SUPERINTENDENCIA DE INDUSTRIA Y COMERCIO	
RAD: 13-184509- -3	FECHA: 2014-05-26 17:12:39
DEP: 2020 DIRECCION DE NUEVAS CREACIONES	EVE: 1 REGISTRO/DEPOSITO/CONCESION/DEPOSITO
TRA: 3 PATENTES DE MODELO DE UTILIDAD	FOLIOS: 6
ACT: 519 PRESENTACION

Asunto: Radicación: 13-184509- -3
 Trámite: 3
 Evento: 1
 Actuación: 519
 Oficio: 6328
 Folios: 6

Título de la solicitud: “Un revestimiento metálico para fachadas, muros y cielos conformado por un panel que se instala mediante un sistema de porta paneles lo que evita fijaciones a la vista y disimula de manera perfecta la unión entre paneles (quadroline 30x15 - 15x10)”.

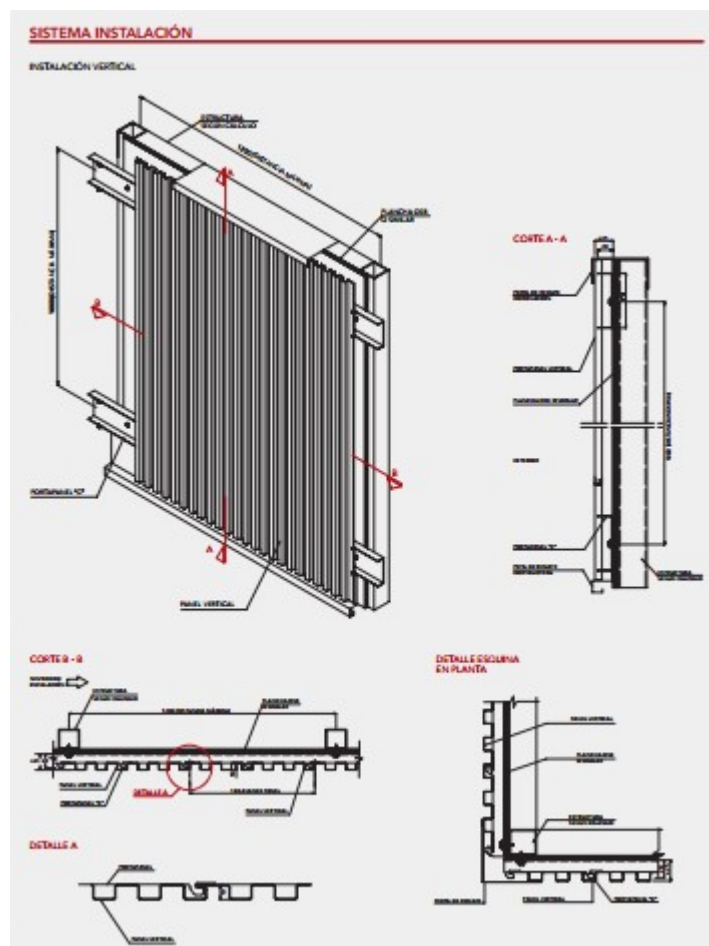
La reivindicación 1 indica una ventaja de la siguiente manera “...lo que evita fijaciones a la vista y disimula de manera perfecta la unión entre paneles...”, lo cual, no es permitido.

El documento D1¹ divulga la descripción técnica, montaje e instalación del sistema quadrolines 15x10 (Págs. 4 y 5).

De acuerdo con la tabla anterior, las características esenciales del dispositivo de la reivindicación 1 habían sido divulgadas previamente en el documento D1, por lo tanto, la materia reivindicada no es nueva.

- Reivindicación 2: dichos porta paneles estén alternativamente conformados por un perfil de sección en "V" truncada en cuyos primer y segundo entremos superiores existen las mismas proyecciones inclinadas y hendiduras que se localizan bajo la inclinación de dichas proyecciones (sección montaje, Figuras, Págs. 4 y 5).

- Reivindicación 3: un primer panel es instalado en un porta paneles con la lengüeta de dicho panel introducida en las hendiduras, en donde dicho panel se alinea con los primer y segundo entremos superiores del porta paneles y un segundo panel introduce su lengüeta en la ranura del primer panel (sección montaje, Figuras, Págs. 4 y 5).

- Reivindicación 4: porque los nervios de los paneles cubren el sistema machihembrado de proyecciones inclinadas y hendiduras, quedando ocultas a la vista (sección montaje, Figuras, Págs. 4 y 5).
